OGGETTO Presentazione osservazione.

Progetto: Progetto "Costruzione ed esercizio di un impianto di produzione di energia elettrica da fonte eolica on-shore denominato "Campovaglio", nei Comuni di Tempio Pausania (SS) e Aglientu (SS), costituito da n. 11 aerogeneratori, avente potenza nominale massima di 77 MW, integrato con un sistema di accumulo di potenza massima di 20 MW, per una potenza totale massima in immissione di 97 MW e relative opere di connessione alla RTN"

Codice Procedura: 10489

OGGETTO: Costruzione ed esercizio di un impianto di produzione di energia elettrica da fonte eolica on-shore denominato “Campovaglio”, previsto nei Comuni di Tempio Pausania (SS) e Aglientu (SS), avente potenza nominale massima di 77 MW, integrato con un sistema di accumulo di potenza massima di 20 MW, per una potenza totale massima in immissione di 97 MW.

Figura 17 – Viabilità interna di accesso al parco eolico Campovaglio.

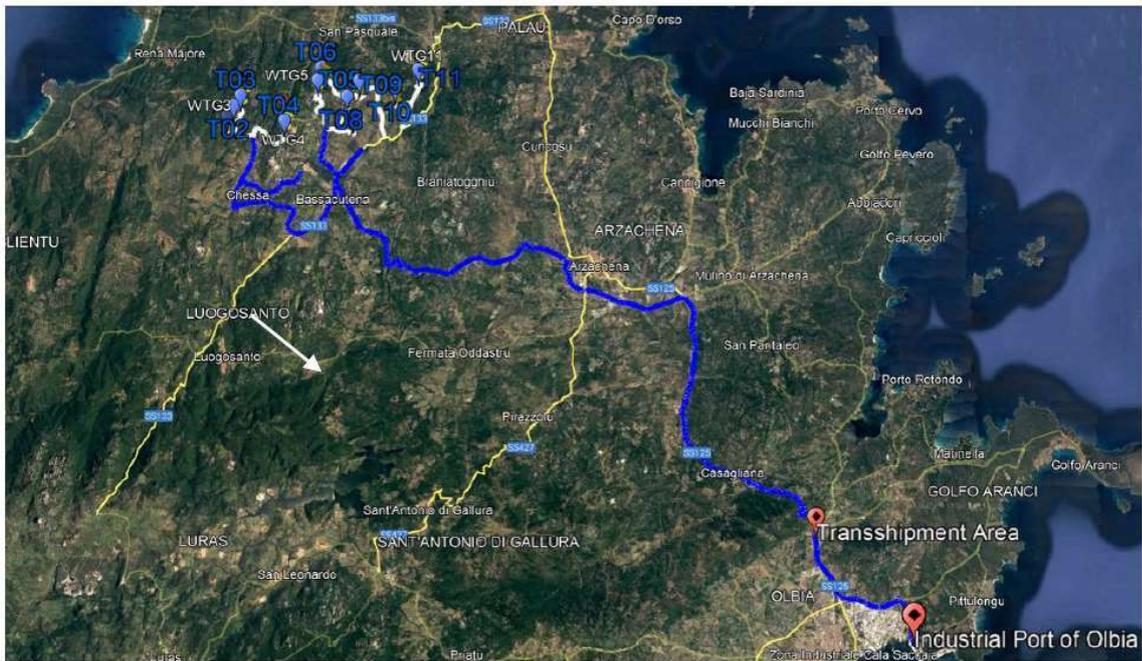
Il tutto è lasciato a delle elaborazioni grafiche su estratti IGM o Google che individuano su planimetrie dei tratti differenziati come esistenti, modifiche o nuova realizzazione.

Risulta evidente che riportare un breve tratto colorato in una planimetria di così vasta scala risulta completamente inutile e fuorviante. Manca completamente infatti una analisi sulle pendenze e la quasi totale necessità di interventi di vera e propria costruzione della carreggiata stradale con opere di sterro e riporto di notevoli dimensioni. Dietro al termine adeguamento infatti non si tiene in debito conto che quelle rappresentate come strade esistenti siano esclusivamente degli accenni di tratturi su fondi naturali percorribili con mezzi agricoli con caratteristiche totalmente diverse da quelle dei mezzi di trasporto necessari alla realizzazione dell'opera.

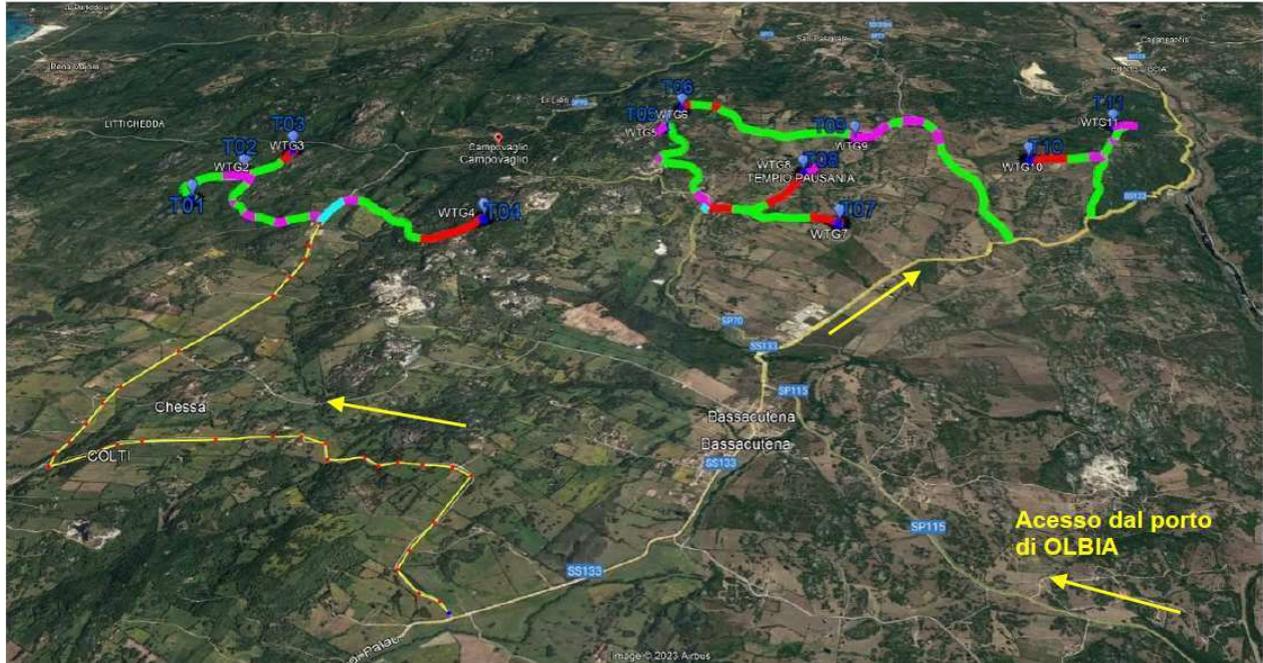
Il progetto stesso, in relazione alla viabilità di accesso alla zona di realizzazione del parco eolico Campovaglio, a pag 51 precisa: *“Si rimanda alla Relazione simulazione criticità di trasporto allegata allo Studio di Impatto Ambientale per lo specifico approfondimento sulla verifica delle interferenze e sulle eventuali soluzioni da adottare per l’adeguamento temporaneo necessario solo per il passaggio dei carichi eccezionali, limitato alla fase di trasporto degli aerogeneratori.”*

La mancanza di una relazione su queste criticità, assimilabile a una ROAD SURVEY, costituisce una lacuna molto grave.

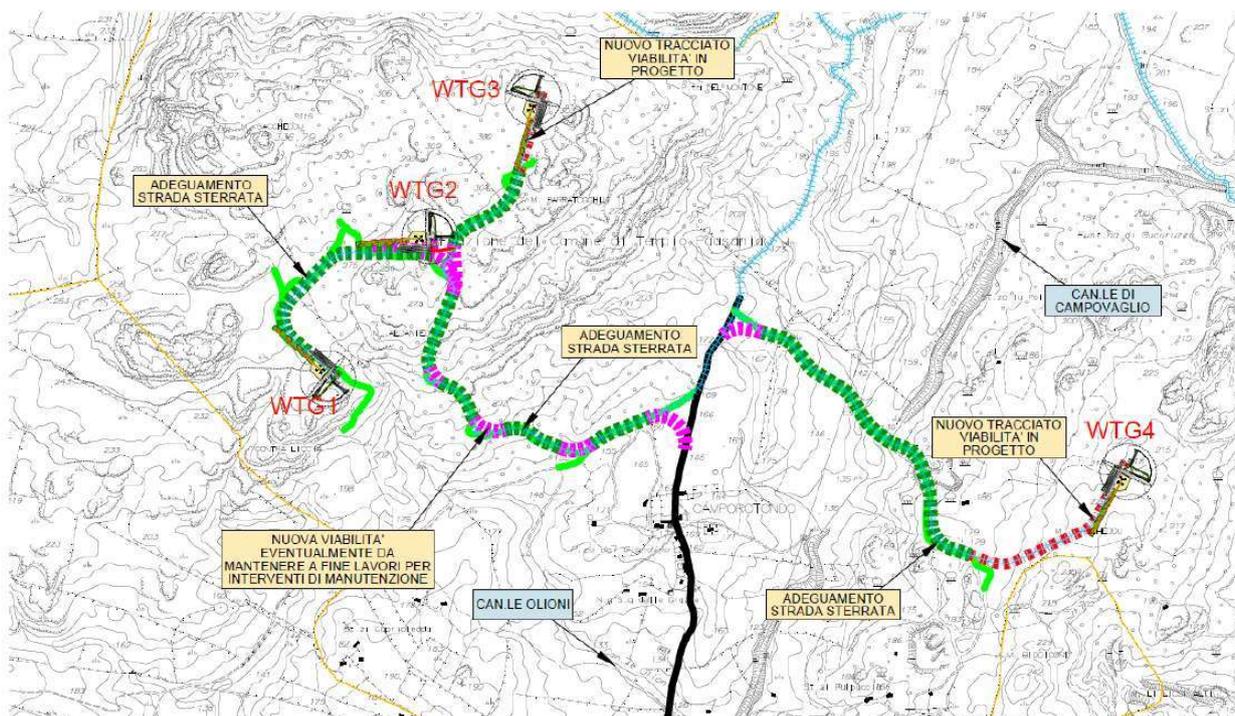
Ma anche laddove si prende in esame la viabilità interna al parco eolico - considerando quindi viabilità esistente che di fatto è utilizzata dagli abitanti della zona - lo si fa con elaborazioni grafiche e descrizioni generiche degli interventi, senza mai entrare nel dettaglio delle criticità in essere:

Figura 22 – Schema tipo della fondazione dell’aerogeneratore, con plinto a tronco di cono.

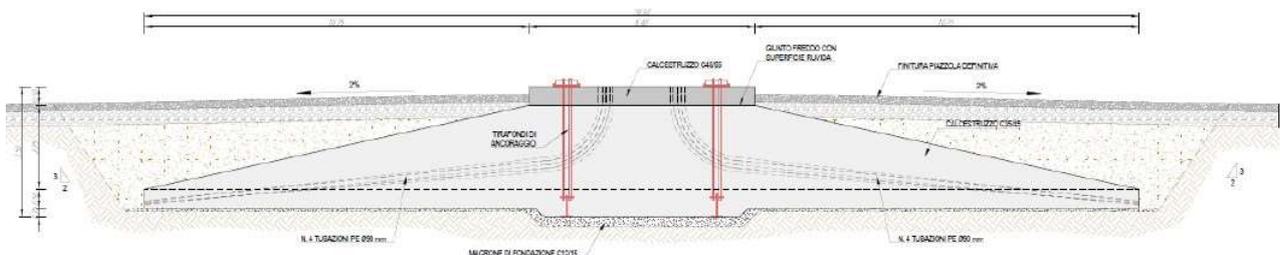
8000 mq di superficie! *La piazzola dovrà essere realizzata su una base di capacità portante di almeno 200 kN/mq. Valore che dovrà essere rispettato ad ogni angolo della piazzola ed anche nel centro della stessa. La compattazione del terreno che la costituisce dovrà essere all’incirca del 98%.”... ”Durante la fase di montaggio saranno previste due gru. La prima, solitamente gommata, ha dimensioni contenute ed una capacità di sollevamento di 150t, ed è necessaria nella prima fase di scarico dei componenti dai mezzi di trasporto alle piazzole di assemblaggio e nelle fasi di montaggio. La seconda autogru è utilizzata per il sollevamento ed il montaggio dei vari componenti della torre, del rotore e delle pale. Essa di solito è cingolata e possiede un’elevata potenza e una capacità di sollevamento di almeno 600 t. Operando in coordinazione con la gru gommata esegue le operazioni di montaggio. Questa seconda gru ha come vincolo operativo la necessità di essere collocata alla minore distanza possibile rispetto al centro del posizionamento del pilone principale.*

Figura 1 - Piazzola di montaggio; 1. Strada di accesso; 2. Blocchi ausiliari; 3. Area di assemblaggio della torre; 4. Area di lavoro gru principale; 5. Area di stoccaggio; 6. Blocchi di ancoraggio - controvento.

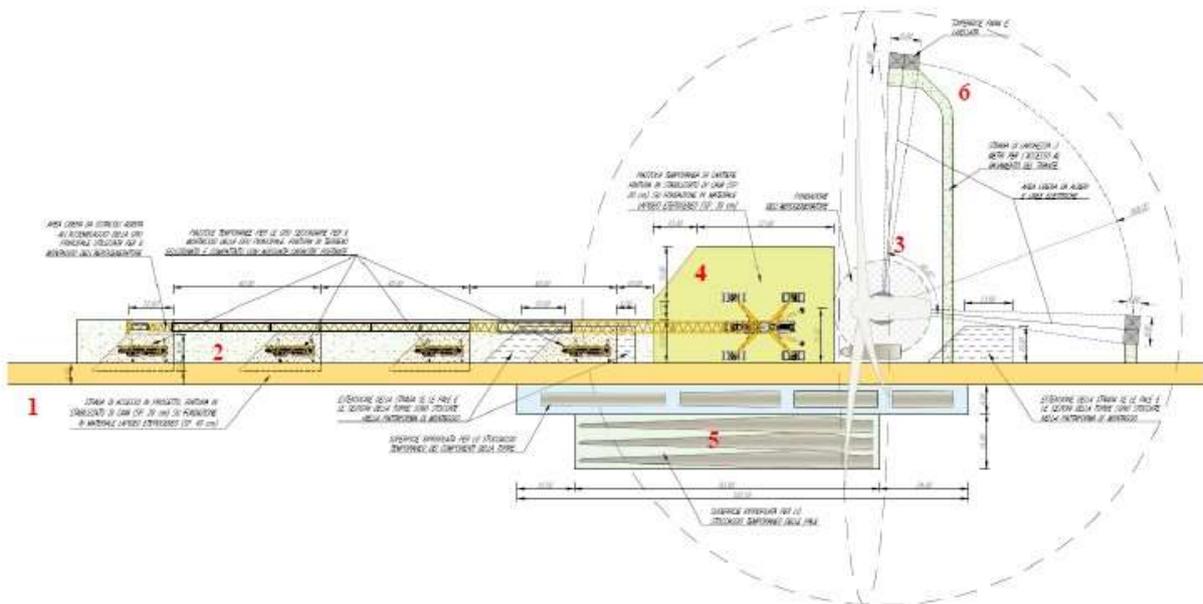
Schemi e foto in ciclostile, usate per ogni progetto e in ogni contesto, rendono quasi banale l'operazione.

estratti dagli elaborati progettuali

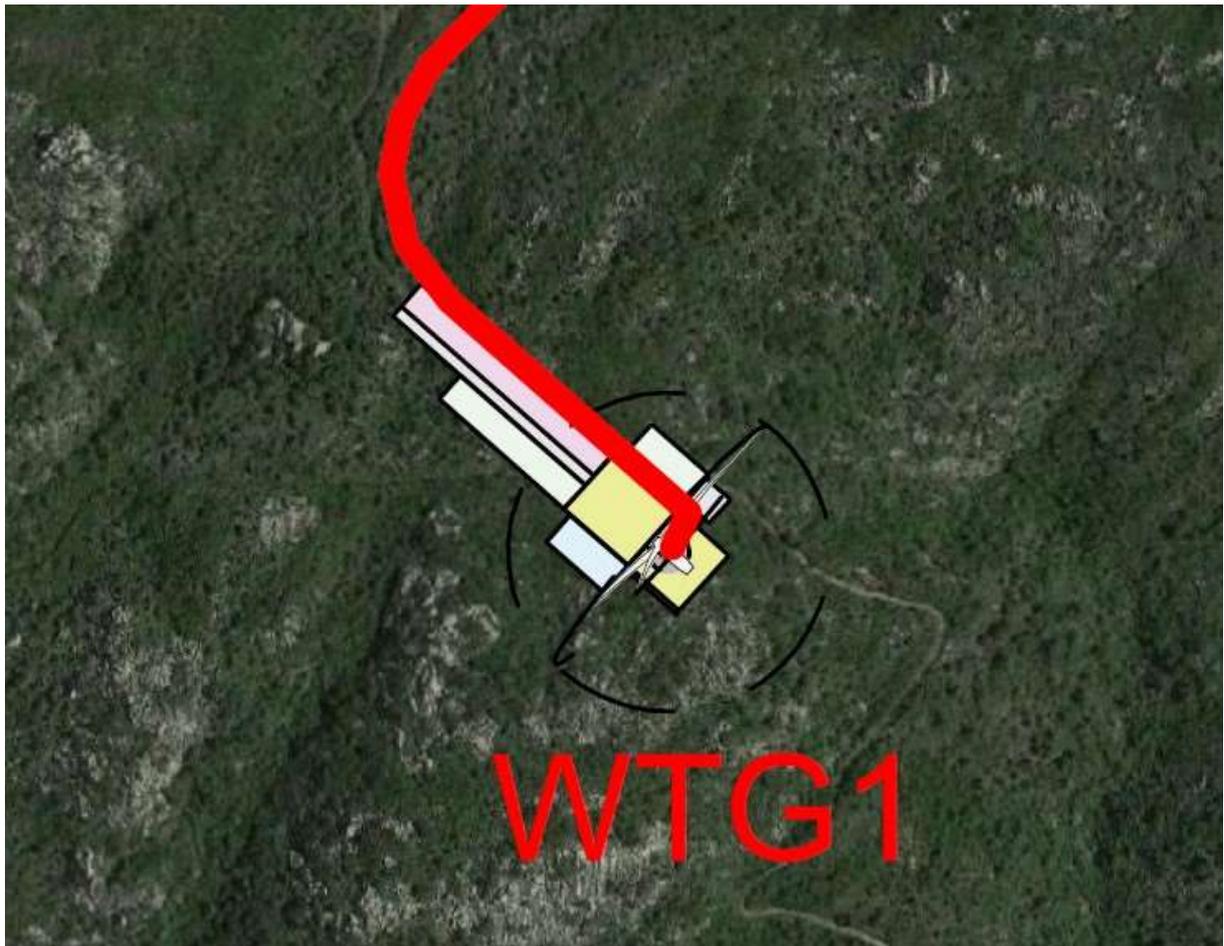
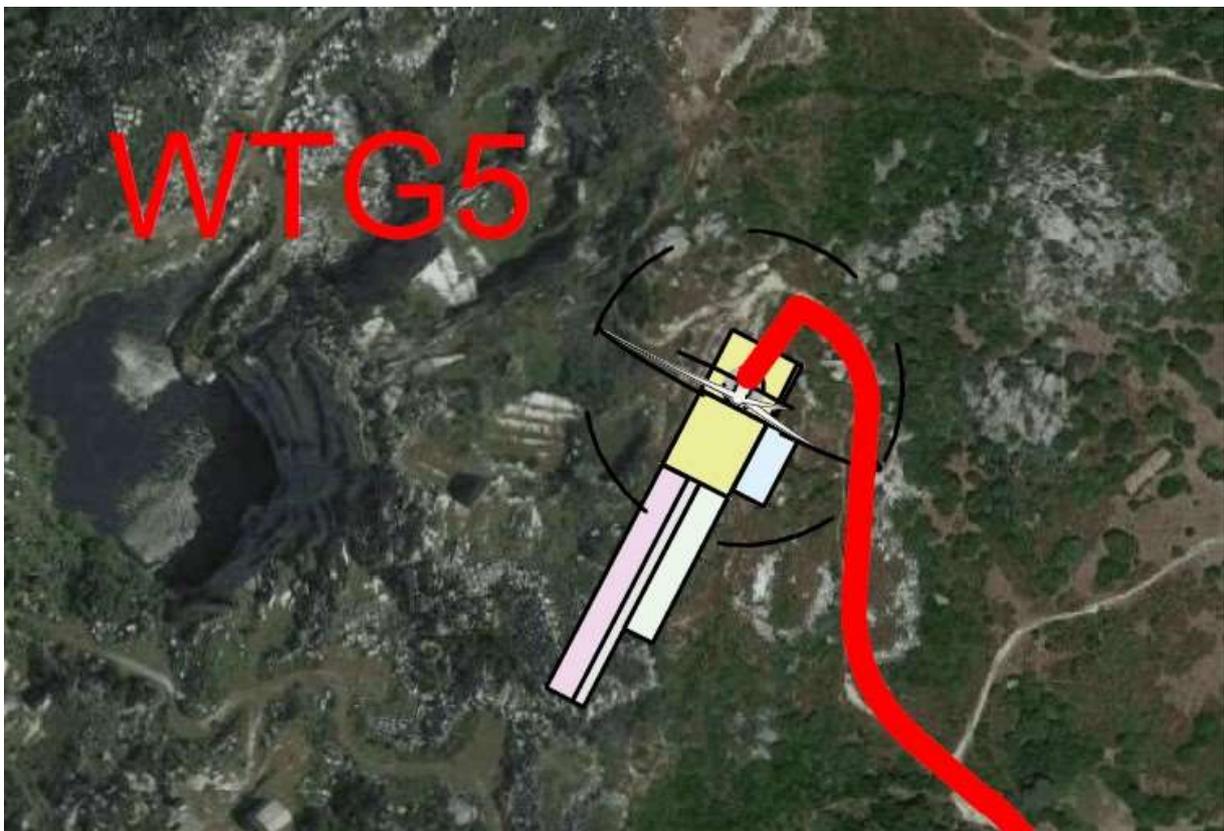
Nella realtà, gli aerogeneratori eolici in progetto sono posti nelle aree sommitali dei rilievi, tra formazioni granitiche affioranti in aree ricoperte da boschi di macchia mediterranea. Solo in alcuni casi si interviene in aree già oggetto di attività estrattiva, negli altri la naturalità è attestata dalla presenza di tafoni anche di notevoli dimensioni.

In tale contesto non sono ipotizzabili scavi, sterri e riporti se non di enorme entità. Quali saranno allora i reali impatti delle opere? Come sono stati calcolati i volumi di scavo e riporto senza tenere conto di tali criticità? E come si è potuto dar corso al calcolo dei costi delle opere in maniera non sbilanciata nei confronti dei soli ipotetici “vantaggi”? Risulterebbe scontata la necessità un approfondimento progettuale puntuale.

Foto aerea del 1978 fonte RAS

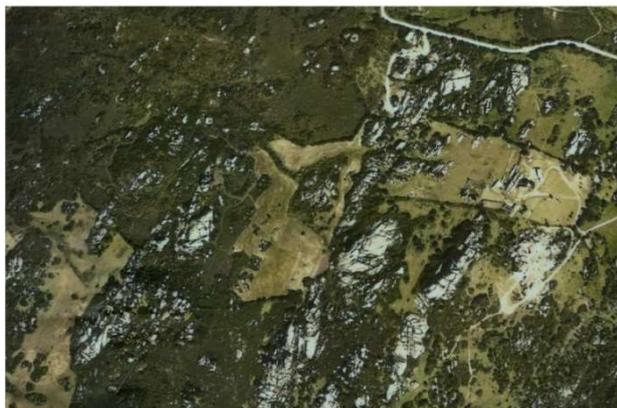
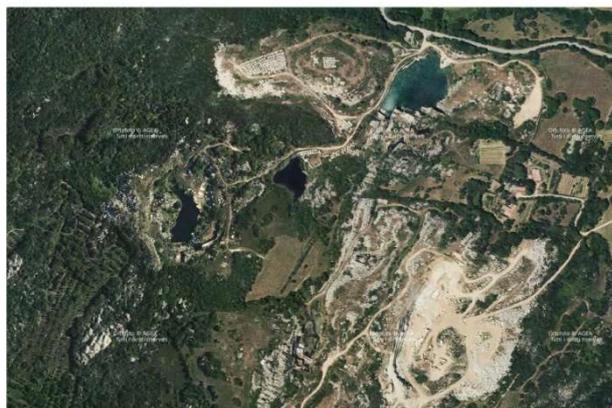
Se in aggiunta ci si sofferma a valutare quanto in termini di danno paesaggistico abbiano già causato le cave, di seguito alcune foto aeree tratte dal geoportale regionale in corrispondenza del progettato aerogeneratore T04,

ci si deve chiedere quale potrebbe essere l'effetto sinergico causato sul contesto di riferimento
